ZAC des Côteaux d'Ormesson

Mémoire en réponse à l'avis de l'Ae
rendu le 23 novembre 2023 (n° Ae 2023-94)

Schéma illustrant les stationnements sur l'emprise du projet. (source ANMA, 2023)

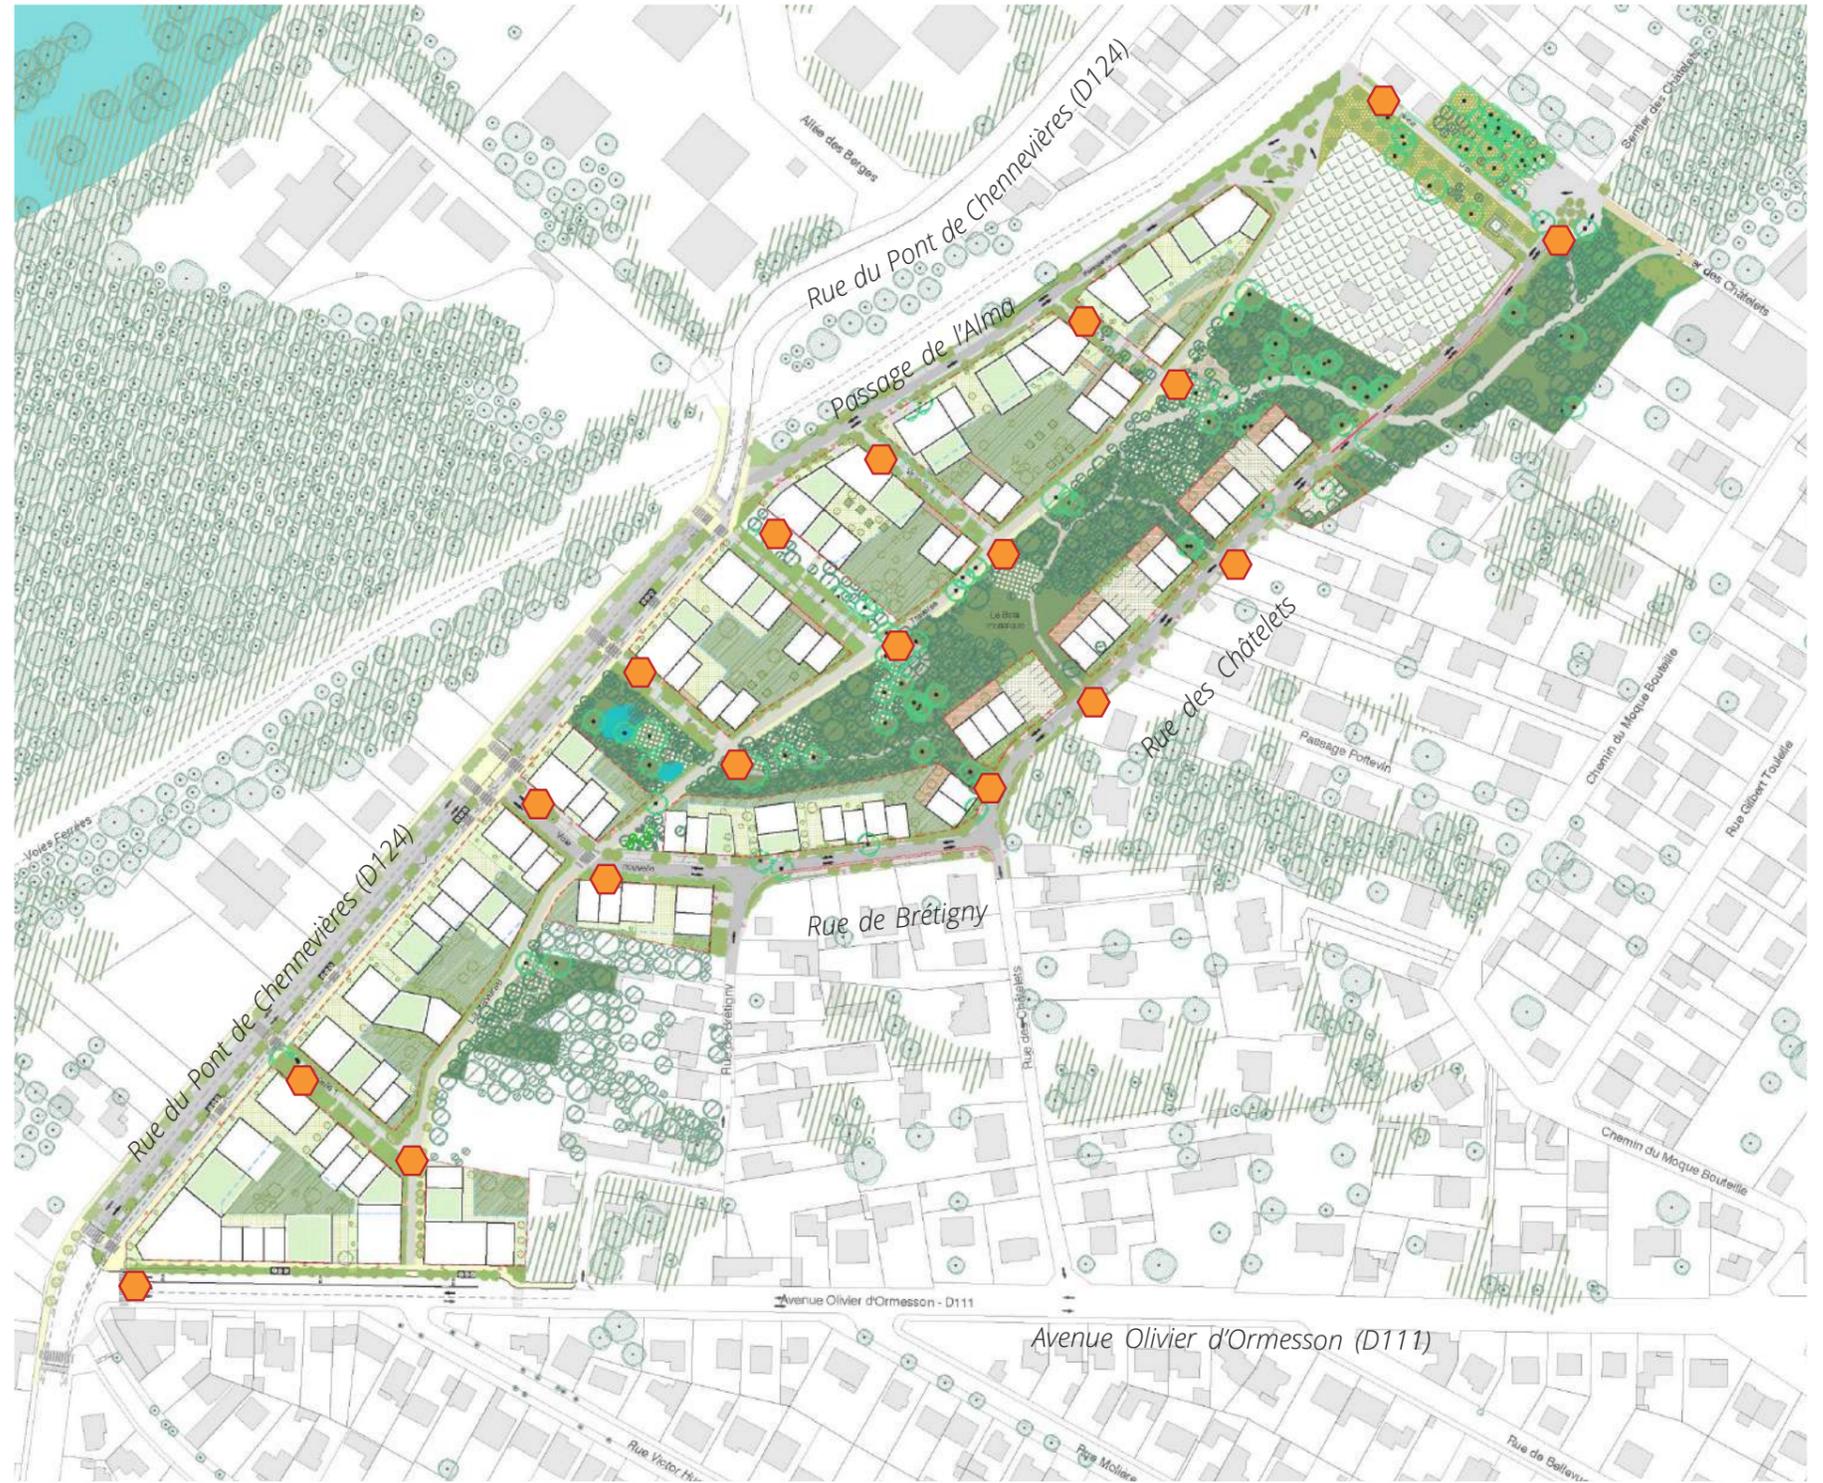
Le nombre de places de stationnement réservé aux véhicules particuliers contraste avec une politique encore peu ambitieuse en termes de stationnement vélo (pas de réalisation au delà de la réglementation), malgré l'objectif affiché de développer les mobilités actives.

L'offre en stationnement vélo du projet des Côteaux est composée de locaux vélos (pour les lots privés) ainsi que d'appuis vélos sur l'espace public à des endroits stratégiques, en bas et en haut des venelles, pour un accès facile aux logements et aux espaces publics.

L'ensemble des escaliers reçoit un rail de guidage pour laisser la possibilité aux usagers de remonter facilement leur vélo. et rejoindre la sente piétonne. Au total, environ 95 appuis vélos seront installés sur l'espace public.

Les lots privés seront dotés de locaux vélos conformes à la dernière réglementation, et des prescriptions architecturales seront mises en place pour garantir leur qualité (lumière naturelle, station de réparation, limitation du nombre de portes à franchir) et leur accessibilité depuis la traverse piétonne et les voies circulées.

Localisation de la ZAC des Côteaux au SDRIF-E (source Région Île-de-France, 2023)

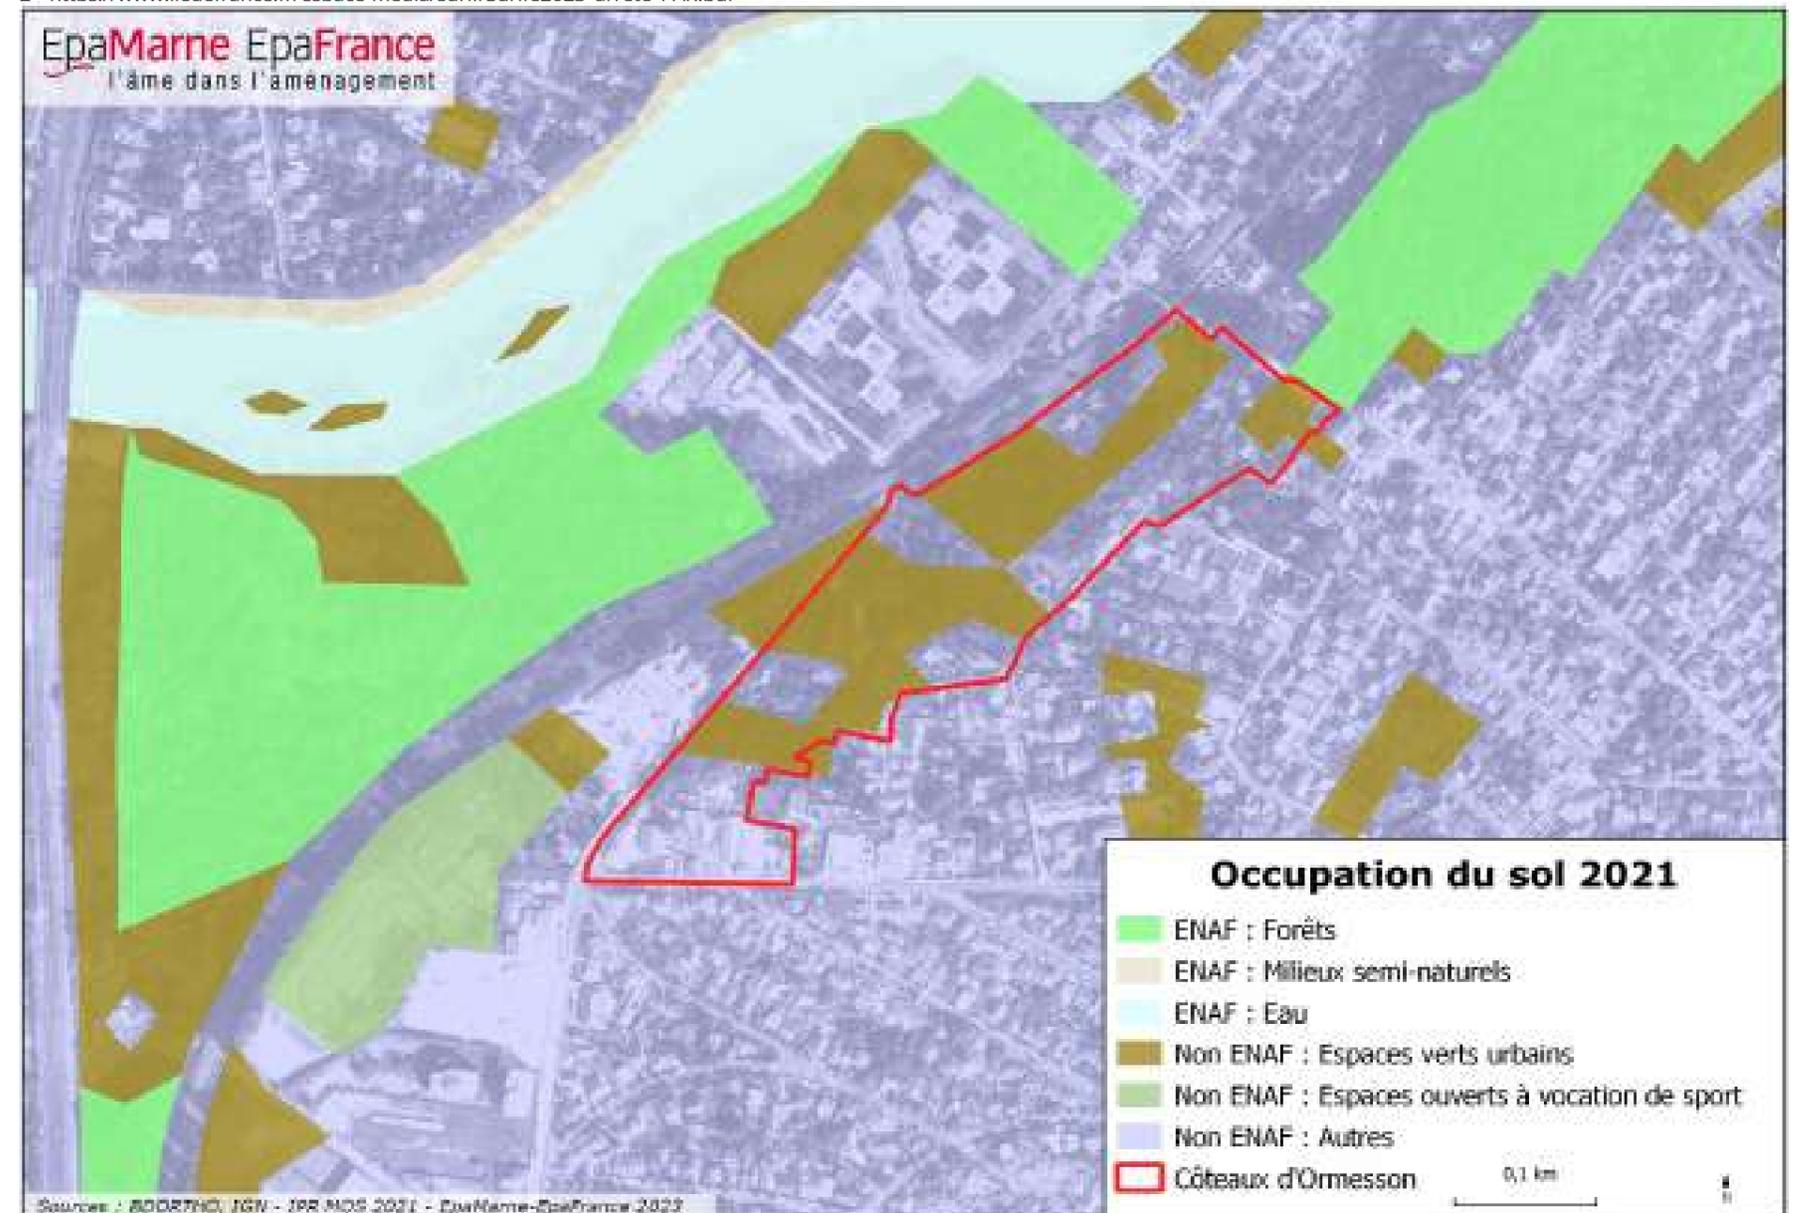
Une analyse par rapport aux évolutions du Sdrif (Sdrif E) en cours serait intéressante.

La commune d'Ormesson-sur-Marne est située dans la couronne de l'agglomération qui au sens du futur du SDRIF devra faire l'objet d'opérations d'intensification afin d'augmenter la production et l'offre de logement afin de contribuer au développement économique et résidentiel (orientations réglementaires p.45¹). Cette intensification en couronne de l'agglomération devra s'inscrire dans le respect de la lutte contre l'artificialisation des sols et la directive « zéro artificialisation nette ». Ainsi, la consommation d'espace naturel, agricole et forestier (ENAF) devra être limitée.

Le site des Côteaux d'Ormesson, constitué d'anciens pavillons et de jardin anthropique enrichis, n'est pas classifié comme un ENAF au titre du mode d'occupation sol de 2021. Enfin, l'un des fondements du futur SDRIF est l'intensification des polarités urbaines autour des gares du Grand Paris et le développement du polycentrisme. La polarité urbaine autour de la gare de Sucy-Bonneuil comprend le site des Côteaux d'Ormesson, situé à moins de 2 km de la gare (projet d'aménagement régional p.14)².

Ainsi le projet de la ZAC des Côteaux d'Ormesson s'inscrit en cohérence avec le futur SDRIF-E.

Nature des matériaux rencontrés lors des prospections

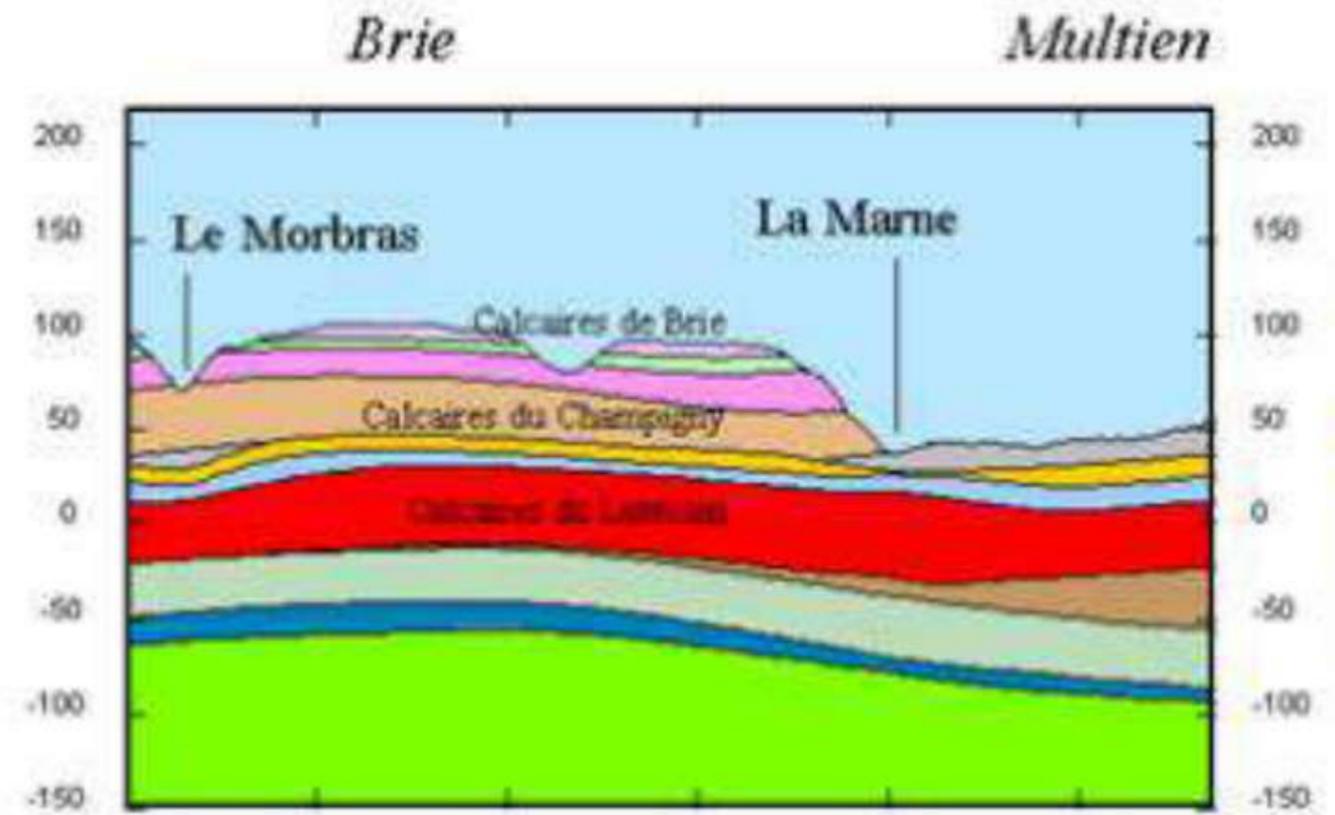
Les informations diffèrent selon les études sur l'épaisseur et la nature des couches géologiques, elles sont à mettre en cohérence.

D'après les investigations réalisées dans le cadre de l'étude géotechnique G1 + G2-AVP + G5, l'ensemble des formations rencontrées sont des sols sensibles à l'eau avec des chutes de portance et de consistance lorsque la teneur en eau augmente.

- Les remblais varient de 0,50 m dans le secteur aval à 1,80 m dans le secteur amont.
- Les éboulis varient de 1,40 m dans le secteur amont à 7,30 m dans le secteur aval.
- Les Masses et Marnes du Gypse varient d'environ 90 cm dans le secteur aval à 9,50 dans le secteur intermédiaire.

Les relevés effectués sont localisés dans l'ensemble de la ZAC, mettant justement en avant les différentes épaisseurs des couches géologiques en fonction de la localisation des sondages.

Scénario A et B (source ANMA, 2023)

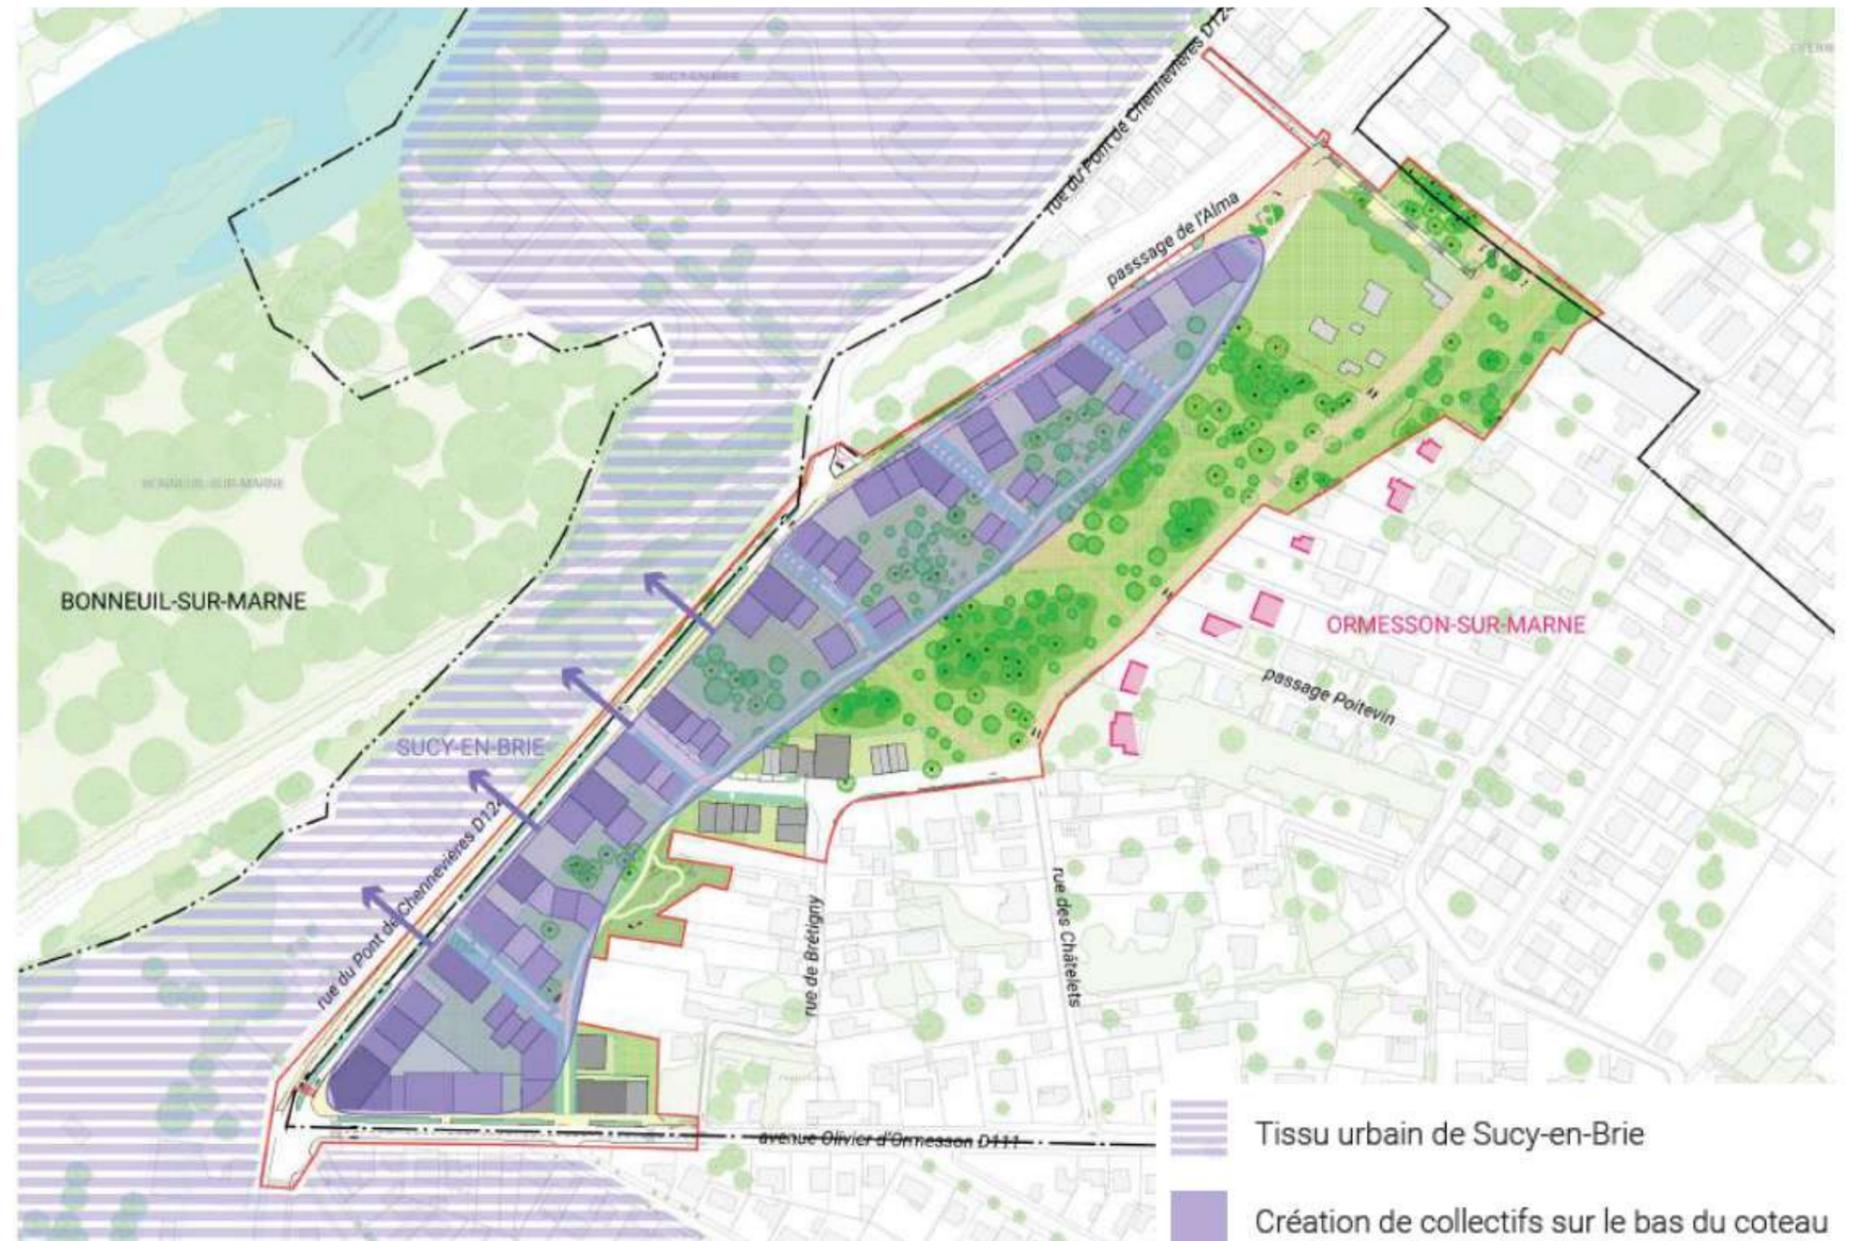
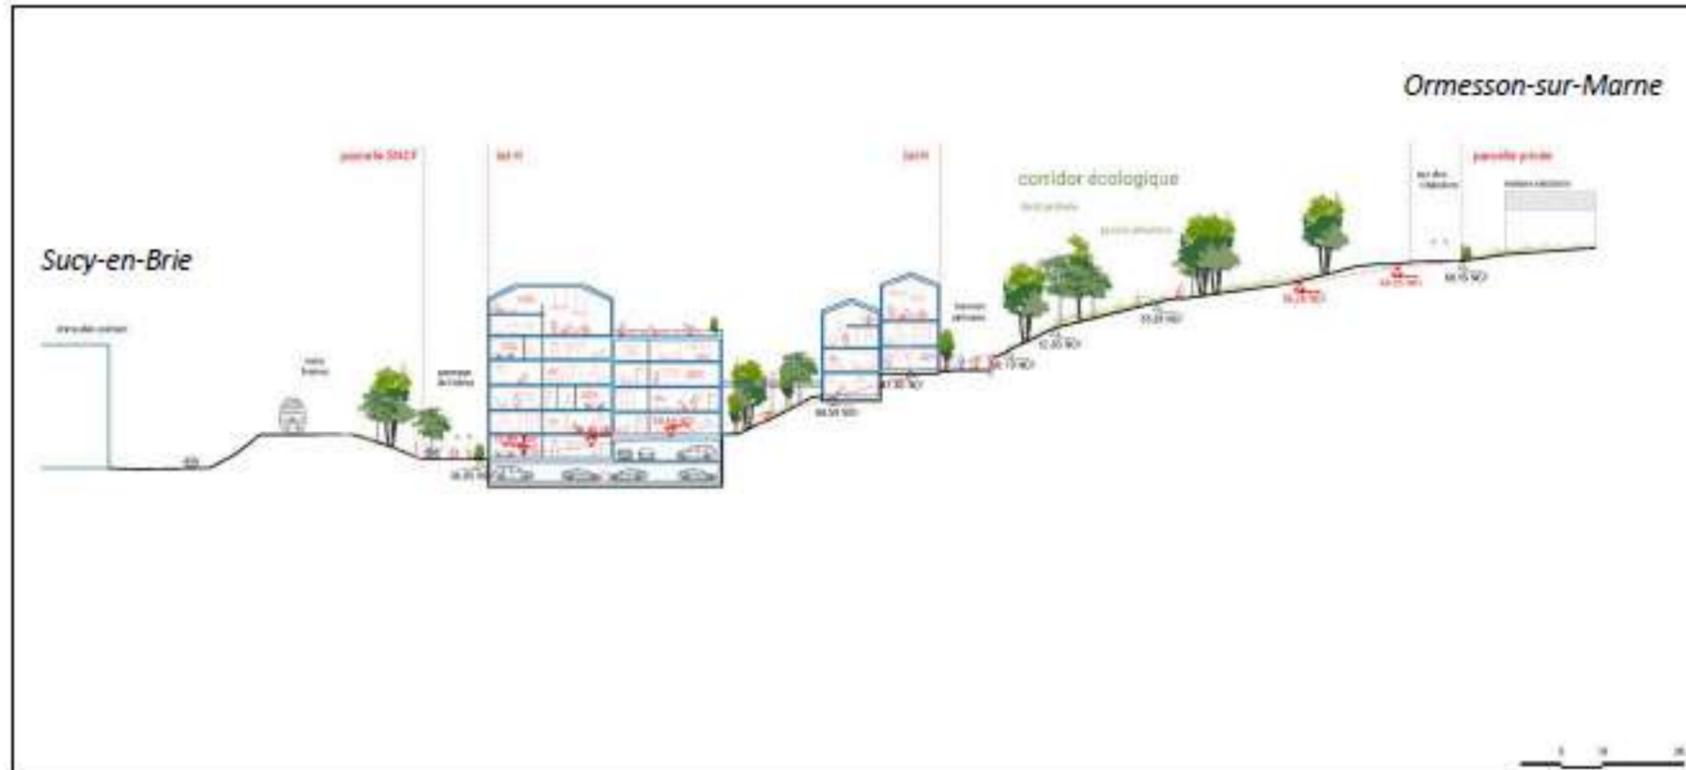
Le choix du scénario B est justifié par une meilleure cohérence et intégration urbaine et paysagère avec l'existant tout en valorisant la présence du corridor écologique ce que les deux croquis figurant au dossier ne permettent pas vraiment d'appréhender. Ce choix, clairement explicité lors de la visite des rapporteurs (couture urbaine), mériterait d'être mieux exposé dans le dossier.

La commune Ormesson-sur-Marne étant carencée (taux de 6,85% au 1er janvier 2022), le projet de la ZAC des Coteaux participera largement aux objectifs de rattrapage SRU.

De par cette configuration, le scénario A crée un effet de rupture entre le futur quartier de logement et le reste de la commune, constitué d'un tissu majoritairement pavillonnaire, accentué par :

Par la création, en bande fine, d'habitats intermédiaires de type maisons superposées en R+1+C sur le long de la rue des Châtelets, le scénario B permet d'établir ce dialogue entre ces formes urbaines diverses tout en préservant le tracé du corridor écologique identifié comme nécessaire au maintien de ses fonctionnalités. L'ajout de ces petits collectifs permet de faire une transition progressive entre le tissu pavillonnaire et les collectifs sur le bas du coteau. Ainsi, il rattache le futur quartier au reste de sa commune tout en respectant une courtoisie urbaine avec le tissu existant.
